# 再処理施設 廃棄物管理施設

設工認申請の対応状況について  
基準地震動に基づく入力地震動の策定（地盤モデル）

令和6年2月26日

日本原燃株式会社

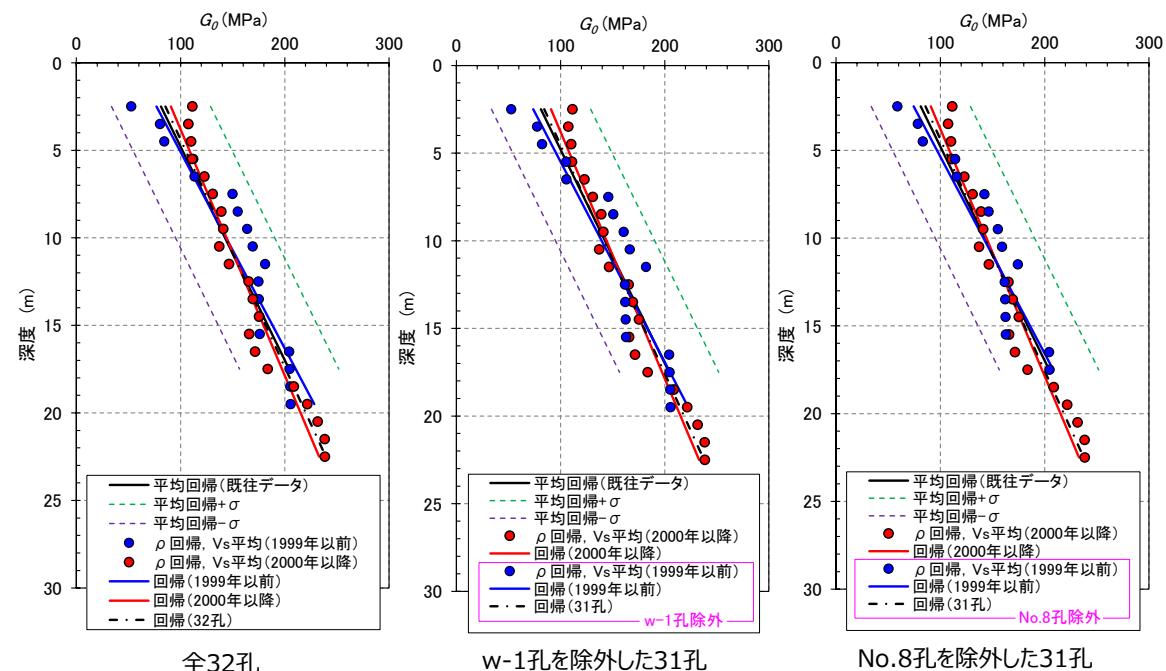
▶ 埋戻し土について、今回の追加調査結果を含めた整理に問題がないことについて改めて説明すること。

▶ 近傍する孔のデータ（w-1孔, No.8孔）の棄却を踏まえた物性値への影響について以下に示すとおり確認し、「2.」に反映。

- ▶ 今回追加した地下水位観測孔2孔のうち1孔（w-1孔）が既往調査におけるNo.8孔と近傍（左下図の南西部、6m程度の離隔）にあることから、これら近傍の2孔のデータによる重みが全体の整理結果に影響を与えないことを確認した。
- ▶ 施工年代別のVs平均から求められる $G_0$ 分布について、全32孔としたもの、w-1孔を除外した31孔としたもの及びNo.8を除外した31孔としたものの比較を右下図に示す。それぞれの1孔を抜いた各2ケースは、全32孔を用いたものと大きな差は認められない。
- ▶ 以上より、全孔から得られる $G_0$ 分布に対して、近傍にあるそれぞれの孔を棄却した $G_0$ 分布には、同様の傾向（既往データのばらつき範囲内、 $G_0$ 分布回帰）が得られていることから、w-1孔を含む32孔による整理に問題はない。

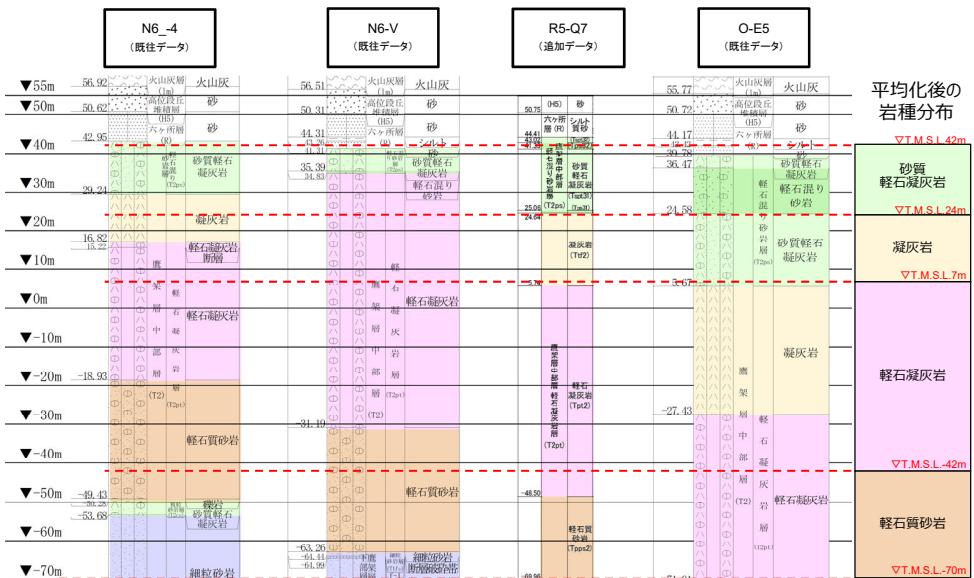
➤ 岩盤部分の物性値等の平均化における各岩種の単位体積重量及び非線形性の扱いについて説明を行うこと。

➤ 以下に示すとおり、各岩種における単位体積重量及び非線形性の扱いについて整理を行った。

- 地盤モデルの設定においては、地盤の増幅特性を捉えることが主眼となることから、速度構造の特徴（PS検層結果における速度の切り替わり等）に重点をおき、平均化した岩種境界の各区間において、速度及び単位体積重量について平均化を実施している。
- 単位体積重量については、岩種によって値が異なる場合もあるが、地盤の増幅に寄与するパラメータであるせん断弾性係数 $G_0$ は、S波速度Vsの二乗と密度 $\rho$ の積で算定される ( $G_0 = \rho \cdot Vs^2$ ) ことを踏まえ、速度に重点を置いた整理を行うこととし、岩種境界の各区間内で平均化している。
- また、「B.岩盤部分の剛性の非線形性」の検討においては、ひずみ依存特性 ( $G/G_0 - \gamma$ 関係) の設定のために、各区間において岩種の設定が必要となることから、岩種の設定にあたっては、各区間内の岩種の重みを踏まえた設定をしている。（図aに、ACの岩種分布の平均化の例を示す。）
- 上記の設定においては、各区間で一つの岩種を設定することとなるため、各区間におけるその他の岩種の影響について、ACグループを対象に、「B.岩盤部分の剛性の非線形性」において整理した岩種ごとの有効せん断ひずみに基づき、各深度において、PS検層データで確認される複数の岩種に対し、剛性低下率を確認した。（表a及び図bに、各岩種の有効せん断ひずみに対する剛性低下率の比較を示す。）
- 上記の確認の結果、Ss地震時のひずみレベルにおいては、各岩種の剛性低下率の差は小さいことから、各区間で一つの岩種を設定することに問題はない判断した。
- 以上のことから、各データの岩種が異なる場合においても、単位体積重量及び岩種分布を平均化して設定することに問題はないと考える。

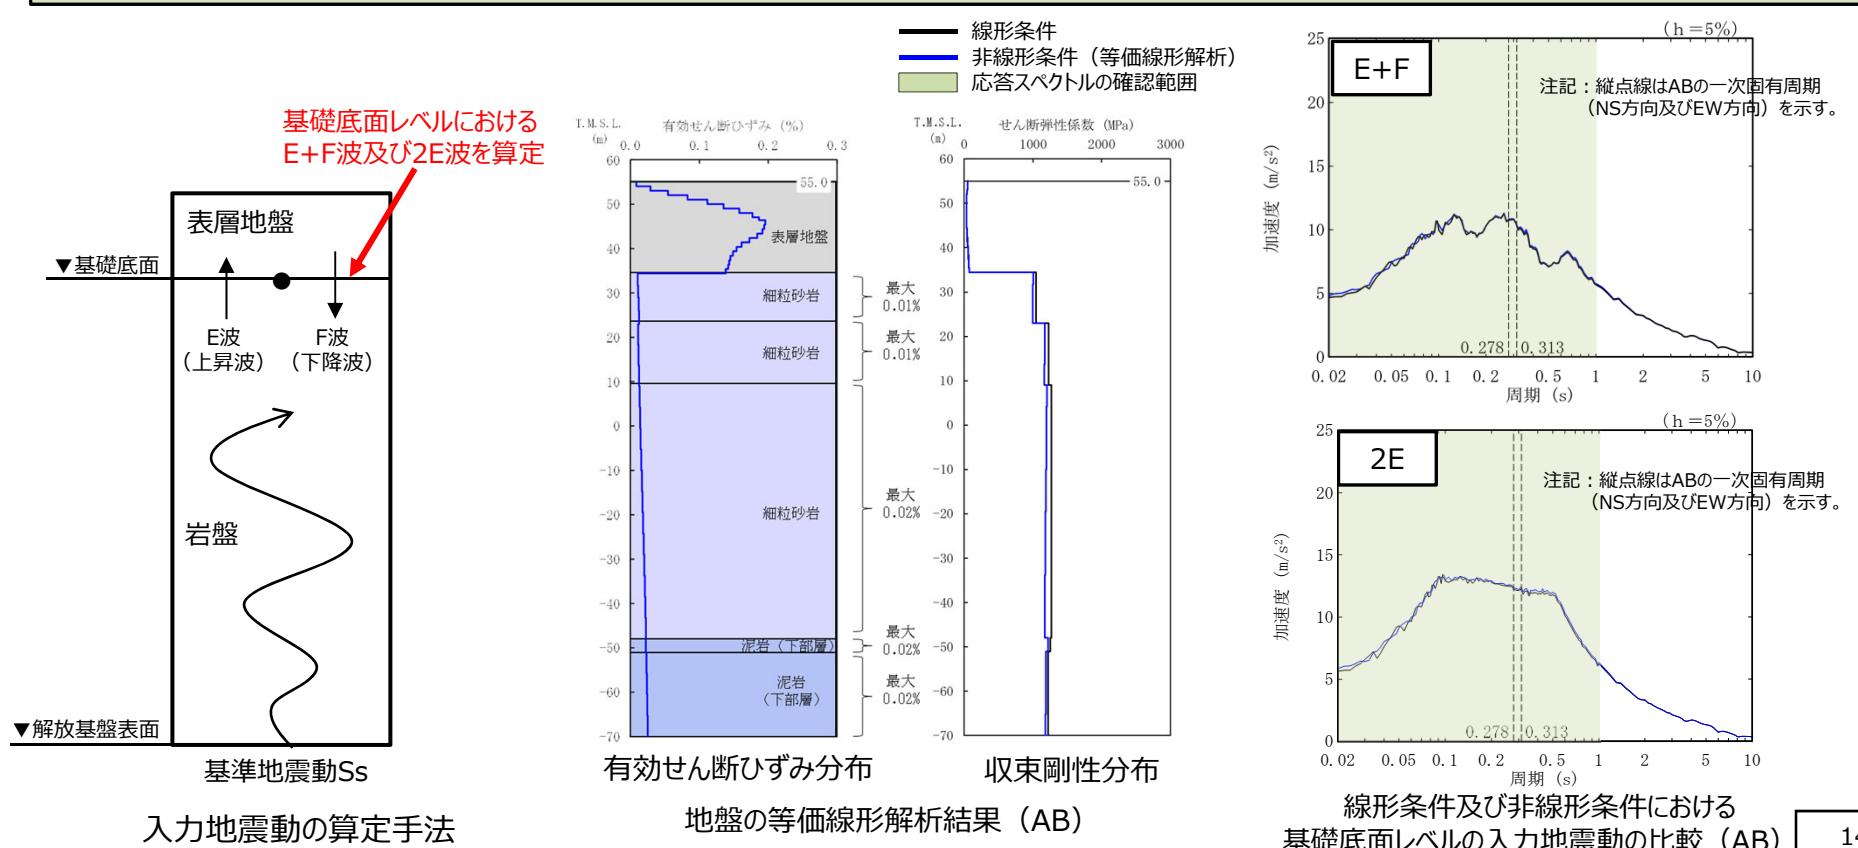
➤ 岩盤部分の剛性の非線形性について、その影響をより正確に確認する観点で、基礎底面位置における2Eの比較を行うこと。

➤ 岩盤部分の剛性の非線形性を考慮した条件において、以下に示す手法に基づき、各建物・構築物の基礎底面レベルにおける入力地震動（2E波）を算定し、線形条件における入力地震動（2E波）との比較を行った。

➤ 岩盤部分の剛性の非線形性が入力地震動に及ぼす影響を確認した結果、AA周辺グループについては、岩盤部分の剛性の非線形性の影響のみに着目した結果として、2E波による結果から、非線形条件と線形条件の応答スペクトルの大きさは一致することから、岩盤部分の剛性の非線形性が入力地震動の算定結果に及ぼす影響はないと判断。

CBグループにおける表層分布図

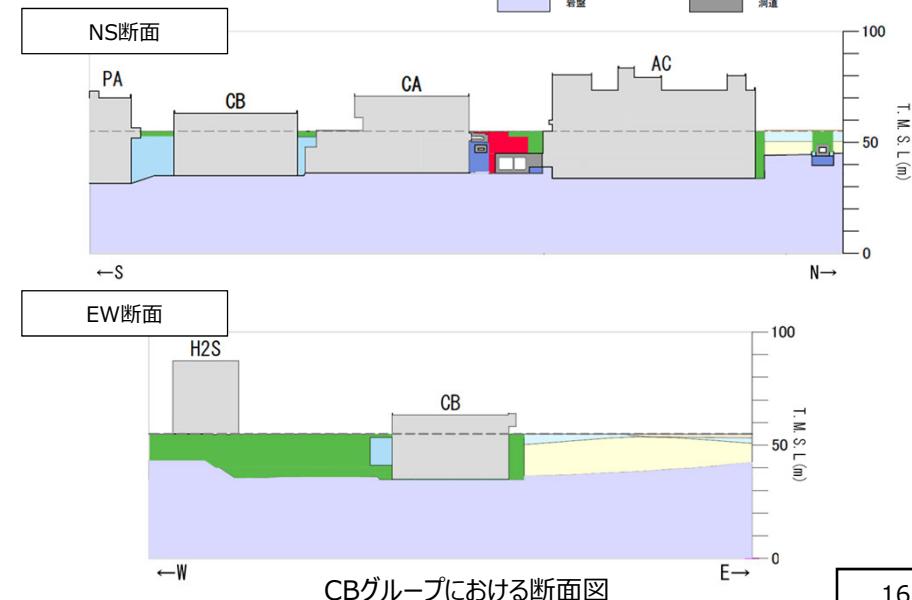
➤ 表層地盤の物性値等について、埋戻し土を設定することの判断根拠として、平面・断面図を用いた建物・構築物周辺の状況の説明を行うこと。

- 各グループにおける表層地盤の分布状況について、平面図及び断面図を用いた整理を行った。
- 以下にCBグループにおける整理結果を示す。その他のグループも含み、「4.1」～「4.12」の各グループにおける「D.表層地盤の物性値等」のデータ整理結果に反映。
